リコール届出一覧表

リコール届出日：令和7年6月26日

リコール届出番号	5668	リコール開始日	令和7年6月26日
届出者の氏名又は名称	酒井重工業株式会社 代表取締役社長 酒井一郎		問合せ先：品質保証部 TEL 0480-52-6407
不適合の部位（部品名）	走行油圧ポンプ（平行キー）		
基準不適合状態にあると認める構造、装置又は性能の状況及びその原因	タイヤ・ローラ及びブレードの走行油圧ポンプにおいて、設計図面が不適切であったため、ポンプの構成部品（平行キー）の強度が不足しているものがある。 そのため、稼働中に構成部品（平行キー）が破断して動力が伝達できず、最悪の場合、走行不能になるおそれがある。		
改善措置の内容	全車両、走行油圧ポンプの平行キーを対策品に交換する。また平行キー交換時にシャフト、ジローター、O-リングを新品に交換する。		
不具合件数	7件	事故の有無	無し
発見の動機	市場からの情報による		
自動車使用者及び自動車特定整備事業者に周知させるための措置	<ul style="list-style-type: none"> ・使用者：直接電話またはダイレクトメール等により連絡する。 ・自動車特定整備事業者等：使用者を把握しており、周知のための措置はとらない。 ・改善実施済車には、車両型式銘板付近に No. 5668 のステッカーを貼付する。

改善箇所説明図

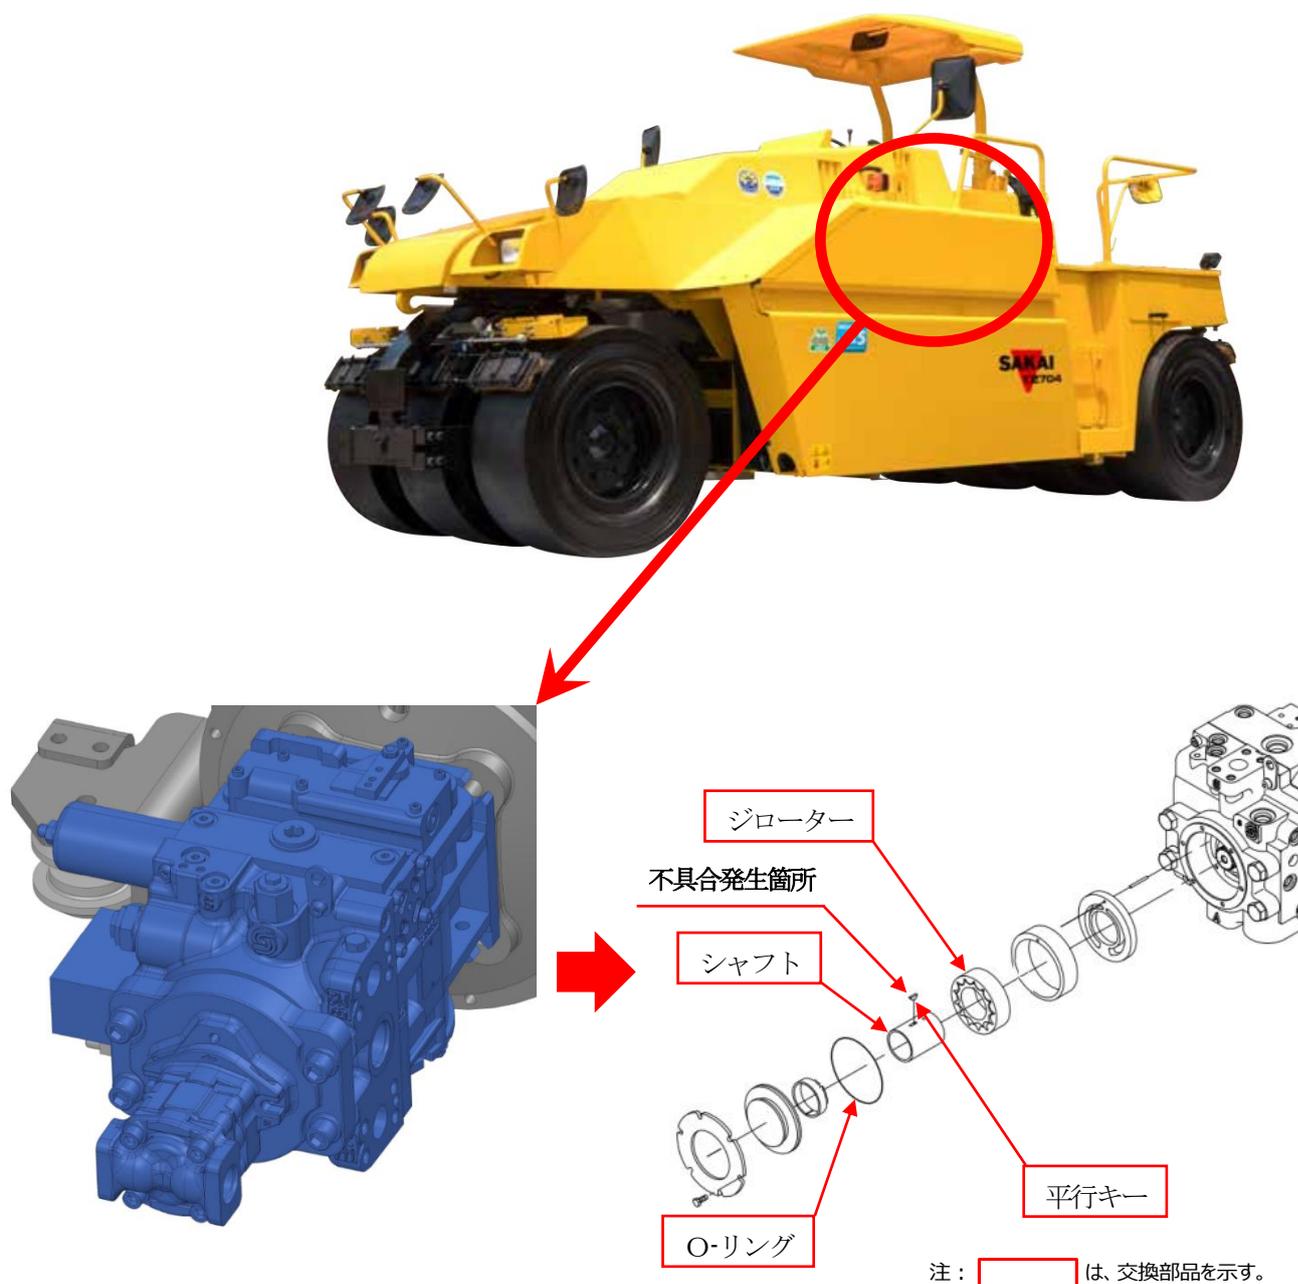
タイヤ・ローラ及びグレーダの走行油圧ポンプにおいて、設計図面が不適切であったため、ポンプの構成部品（平行キー）の強度が不足しているものがある。

そのため、稼働中に構成部品（平行キー）が破断して動力が伝達できず、最悪の場合、走行不能になるおそれがある。

改善措置の内容：全車両、走行油圧ポンプの平行キーを対策品に交換する。また平行キー交換時にシャフト、ジローター、O-リングを新品に交換する。

識別：改善実施済車には、車両型式銘板付近に No. 5 6 6 8 のステッカーを貼付する。
